ENQUETE PUBLIQUE relative au projet
de REVISION du ZONAGE D'ASSAINISSEMENT des EAUX USÉES

Deuxième partie: CONCLUSIONS & AVIS

du COMMISSAIRE ENQUÊTEUR : M. LE GOFF Jean-Jacques

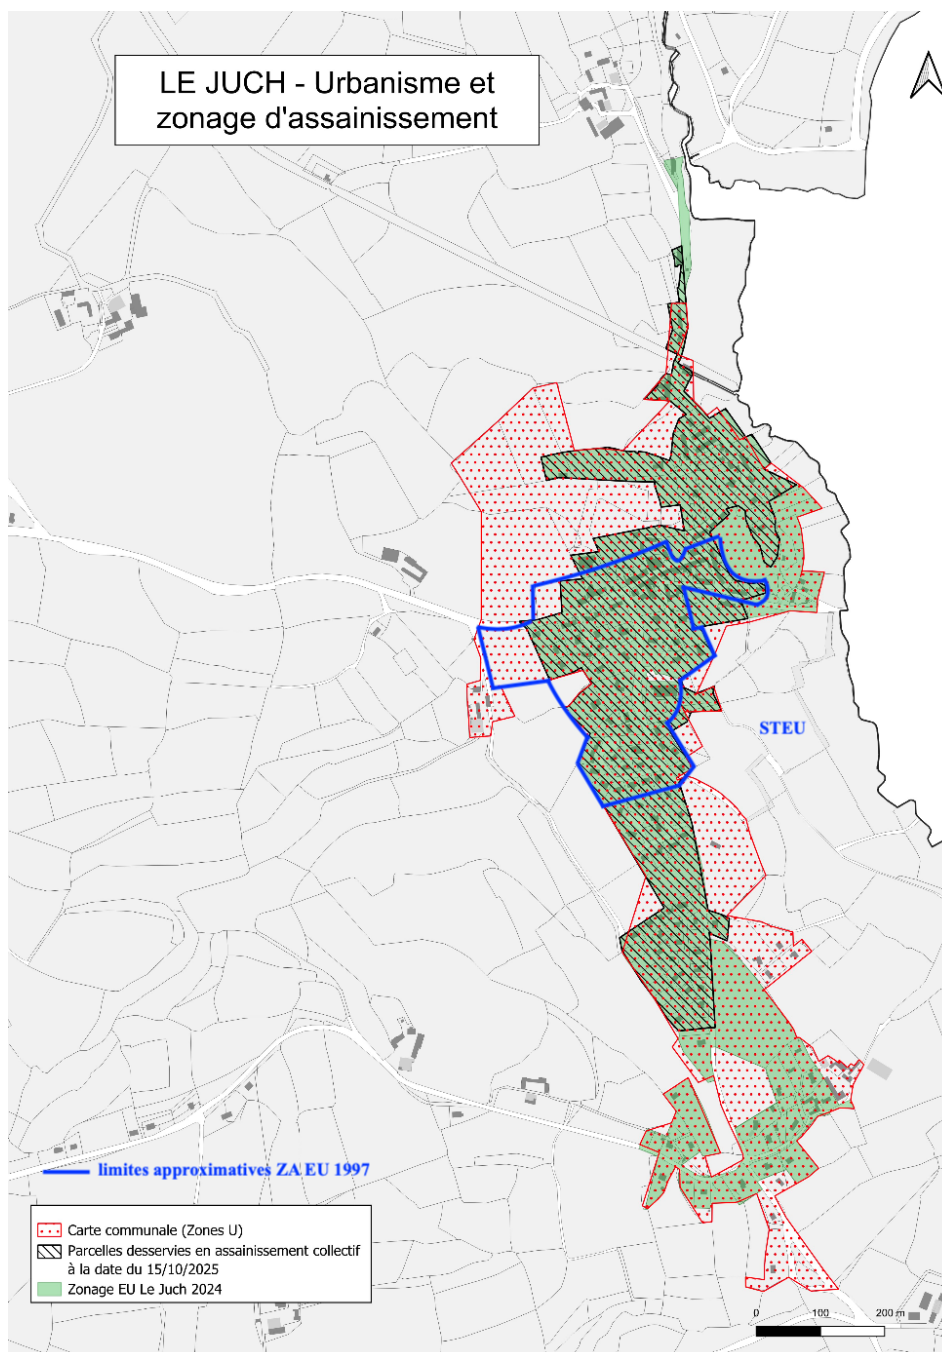
Le projet d'assainissement collectif vise à couvrir 24 ha alors que le zonage en vigueur datant de 1997 couvrait 8 ha. Ce zonage a fortement évolué depuis puisque le réseau de collecte a été élargi pour atteindre 18ha environ (cf. Pièce 5 page 4). Ces travaux d'élargissement du réseaux se sont poursuivis en 2025, notamment à Hent Ar Veil sans mise en service. La révision concerne donc une régularisation de la situation actuelle.

La carte ci-dessus montre le zonage initial en bleu, le réseau de collecte actuellement en service (cadre hachuré noir - octobre 2025) et le zonage proposé à l'enquête publique en vert.

Elle montre également le retrait de quelques parcelles « urbanisables » à l'ouest de la carte communale.

Cet extrait de la pièce 4 (page19) illustre en même temps le positionnement de la STEP au sein de zones humides.

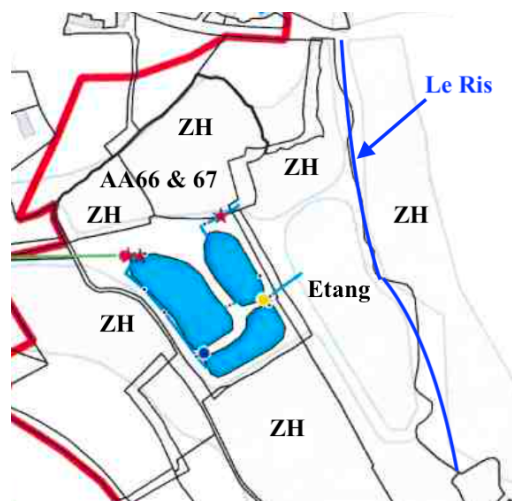
4) La pièce 4 évoque page 29 un rejet possible au niveau de l'étang des pêcheurs, étang privé à l'abandon. Cette solution est-elle toujours envisagée? Sera-t-elle acceptée? Page 37 il est mentionné un rejet au cours d'eau du Ris en amont de l'étang des pêcheurs...

Appréciations du CE: La question était posée car cette possibilité était évoquée dans le dossier et qu'une canalisation existante figure au document graphique du zonage comme le montre l'extrait ci-contre.

MER: Le rejet ne se fera pas dans l'étang, dans le Ris en amont ou en aval de l'étang des Pêcheurs. Il existe un by-pass de la lagune n°3 qui permet de rediriger les effluents en sortie de lagune n°2 vers l'étang des pêcheurs: il a pour objectif de mettre hors d'eau la lagune n°3 afin de permettre par exemple son curage. A notre connaissance il n'a jamais servi. « Si Douarnenez Communauté venait à s'en servir ce serait en situation d'urgence ou après notification des services de l'Etat et du propriétaire de l'étang des pêcheurs ».
